バンドウイットコーポレーション日本支社
〒108-0075 東京都港区港南 2-13-31 品川NSSビル
2016年11月17日
PJ16-216

金属センサー感知可能バンド・固定具の材料変更のお知らせ

ナイロン 6.6 製

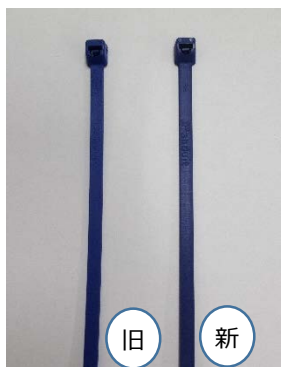
変更内容詳細： 材料変更。製品の色味が若干変わります。
(この変更による検出性を含む製品性能への影響はありません。)
